Oggetto: Osservazioni in merito al progetto Autostrada Regionale Cispadana

La/Il sottoscritto/a , Sig.ra /Sig.re..... Bonatti Filippo..... CF...

ALLEGATO 2

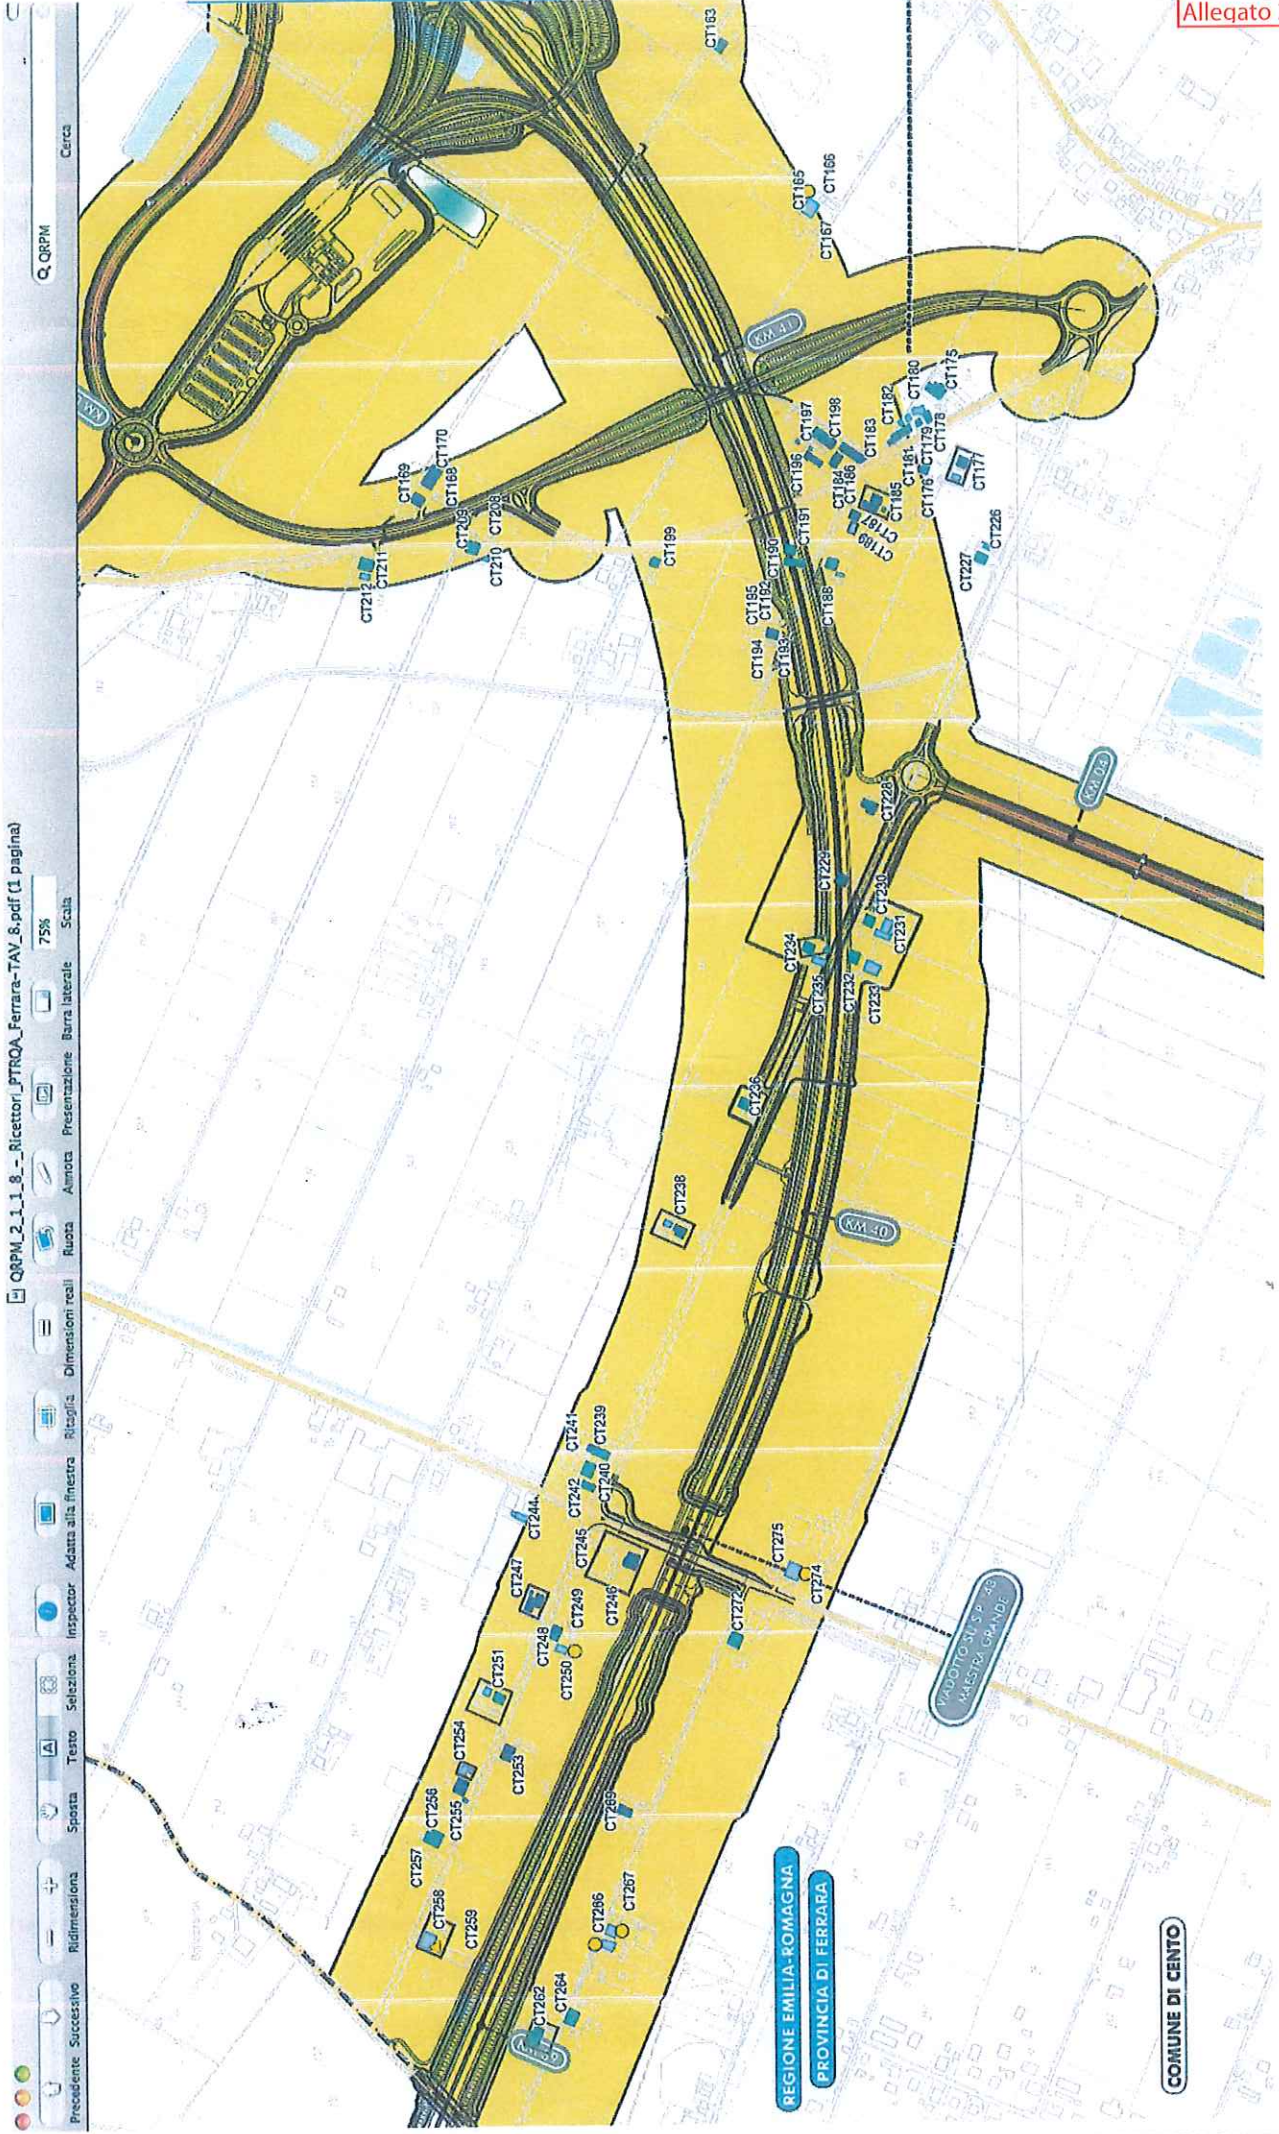
Sottolineo che l'autostrada Cispadana, come da quadro di riferimento progettuale in Allegato 2 (variante cavalcavia via Maestra Grande), è progettata secondo le tradizionali tecniche, viadotto di altezza variabile da 4 a 6 m. e pertanto impattarebbe numerose abitazioni in prossimità della frazione di Pilastrello , via Monsignore di Sotto, via Minelli, via Tassinari, con distanze dai bordo esterno della carreggiata da pochi metri a distanze inferiori a 150 mt.
